改善箇所説明図

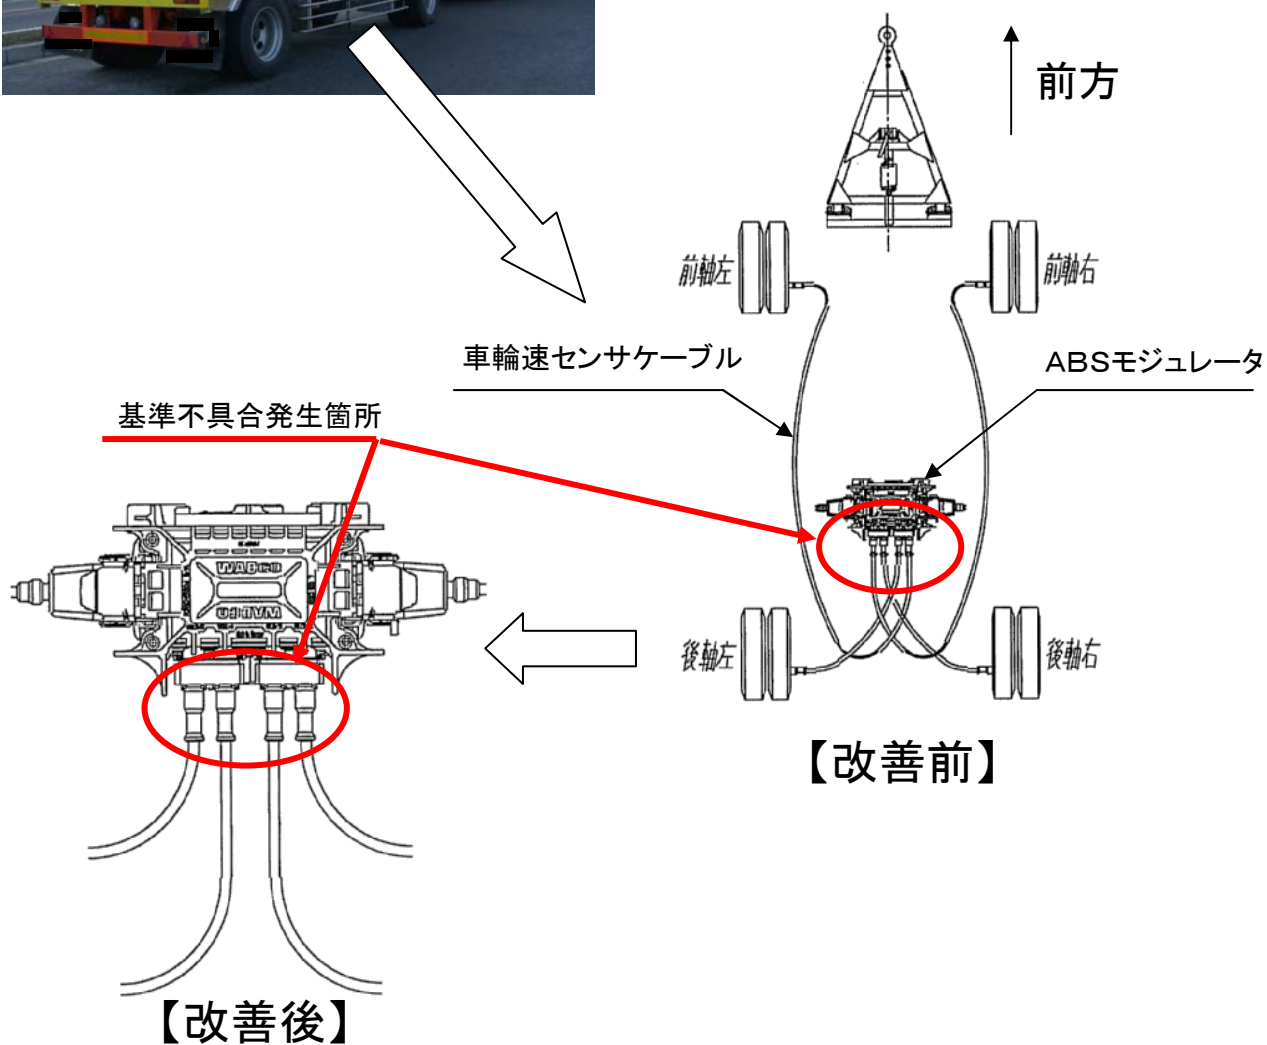
アンチロックブレーキシステム (ABS)において、制御器 (モジュレータ) へ接続する後輪の回転速度検出センサー配線が、左右逆に接続されているものがある。そのため、ABS制御が正しく行われないおそれがある。

全車両、ABS速度センサーの配線を点検し、左右逆に接続されているものは正しく接続する。
